From 5.1, 2, e <donotreply@unknown-from-address.net>
Subject **FW: legalisatie-onderzoek afvoerpijp Elandsgracht 140 vragen**
To 5.1, 2, e 5.1, 2, e msterdam.nl>
Date March 11, 2026, 11:09:59 AM CET

Van: 5.1, 2, e < 5.1, 2, e msterdam.nl>
Verzonden: woensdag 18 februari 2026 14:03
Aan: 5.1, 2, e 5.1, 2, e msterdam.nl>
Onderwerp: FW: legalisatie-onderzoek afvoerpijp Elandsgracht 140 vragen

Van: 5.1, 2, e
Verzonden: dinsdag 6 mei 2025 13:58
Aan: 5.1, 2, e 5.1, 2, e msterdam.nl>; 5.1, 2, e < 5.1, 2, e @amsterdam.nl>
CC: 5.1, 2, e 5.1, 2, e @amsterdam.nl>
Onderwerp: legalisatie-onderzoek afvoerpijp Elandsgracht 140

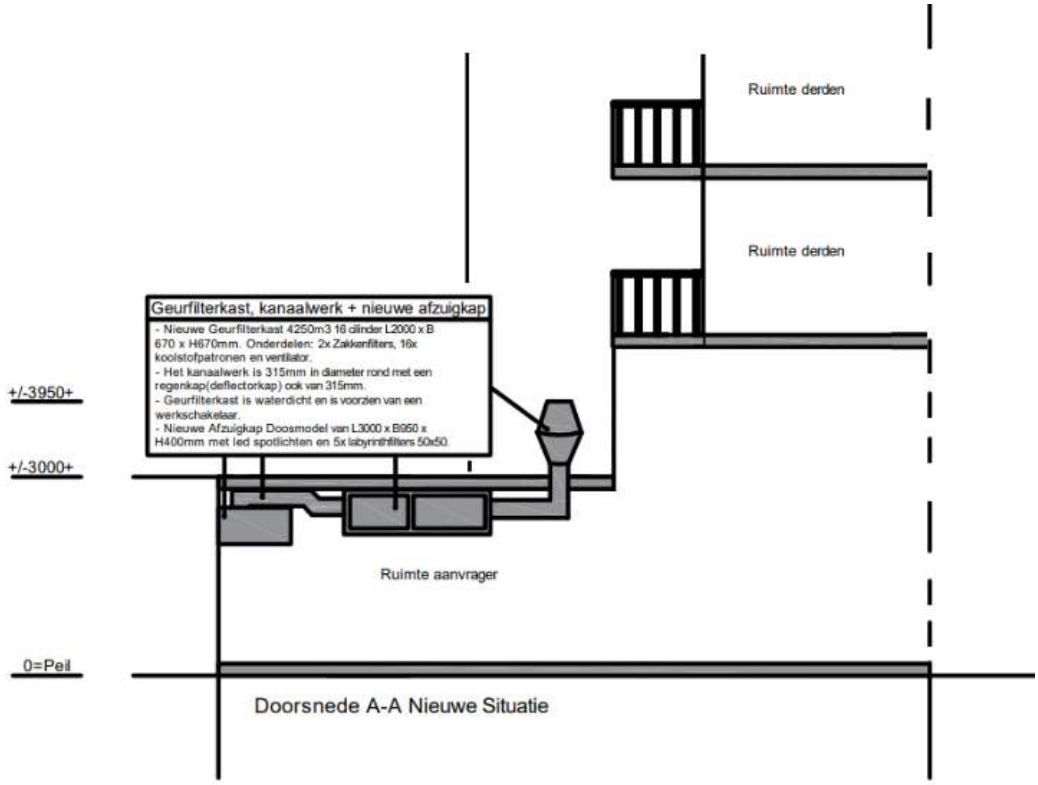
De huidige situatie is nu anders dan vergund.
Mbt de tekening hieronder; uit de foto's van de bouwinspecteur gemaakt tijdens de controle blijkt dat de afvoerpijp nu hoger is (door een geluidsdemper die geplaatst moest worden na geluidsklachten en een constatering van overtreding van de geluidsnormen) en dat deze nu uitkomt ten hoogte van de vloer van het eerste balkon. Dus niet onder het balkon zoals hieronder op tekening weergegeven.

De beoordeling heeft primair op de foto's plaatsgevonden. Verder heb ik voor het legalisatieonderzoek de tekening zelf een beetje aangepast zodat ook duidelijk was voor COK en R&D dat de afvoerpijp niet onder de balkons zit maar ervoor. R&D heeft wel de kanttekening dat de demper technisch noodzakelijk moet zijn en dat is die als er geluidsklachten zijn/waren zonder demper.

Volgens mij blijkt uit het rapport van bevindingen dat de tekeningen die bij de aanvraag omgevingsvergunning zijn ingediend en die dus vergund zijn, niet overeenkomen met de werkelijke situatie. De balkons zijn in het echt veel dieper. De pijp staat dus naast de balkons en niet eronder.
Maakt dit nog verschil voor het advies van R&D?
